令和4年8月吉日

ティッシュ電機株式会社  
本社営業部

### バッテリークリップC-500系 3機種 仕様変更のお知らせ

シリーズ名:C-501シリーズ

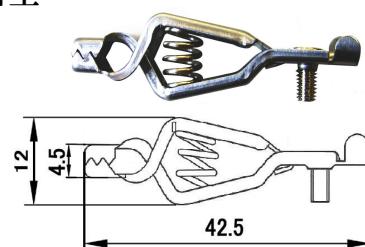
- 変更点 ①現行製品は歯先しか接点が無いため、噛み合わせが悪く歯がズレる事が多かった。→ 噛み合わせのズレがおこらない仕様に変更。  
 ②-1 材質:鉄材 C-500SおよびC-501Sにつきましては、品番変更なし。  
 ②-2 材質:黄銅材 C-500-1およびC-501-1は、今後ネジ付に変更。  
 ②-3 品番変更:金具のみ C-500-1 → C-500S-1  
 カバー付 C-501-1(色) → C-501S-1(色)  
 ③ 全長・幅もほぼ同一寸法のため、カバーの変更なし。
